제 목 ◀◀◀◀◀ 준공에 따른 †† 호 ㄷㄷㄷㄷㄷㄷㄷ 운영 계획 수립

제 목 ○○○○ ○○○○○ 건설공사 지하차도 시점부 사면보강에
관한 사항

제 목 지하주차장 건물에너지관리시스템 중복 물량 조정

[그림] 조명제어 방식

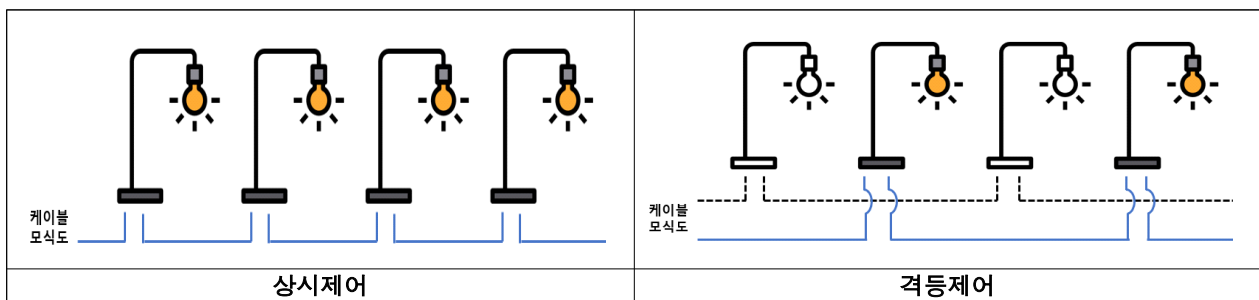
●●●●사업단은 °F°F지구의 토지이용계획에 따른 구분 없이 전 부지의 가로등을 모두 “격등제어”를 하도록 설치할 계획이나, 유동 인구가 많은 상업지구의 경우 관련 조례에 따라 범죄예방을 위한 균일한 조도 확보를 위하여 격등제어 대신 상시조명을 설치를 검토할 필요가 있다.

따라서 향후 토지이용계획 변경(예정) 시 ■■시 협의를 통하여 토지용지별 제어방식을 구분하여 설치하여 범죄예방 및 예산 절감이 필요하다고 판단된다. (상업지구의 격등제어 → 상시조명 변경 시 약 64백만원 절감 가능)

조치할 사항 ●●●●사업단장은 ■■시와 협의를 통해 상업지역 내 조명 제어 방식 변경을 검토·시행하시기 바랍니다. (64백만원 감액) (시정(금액))
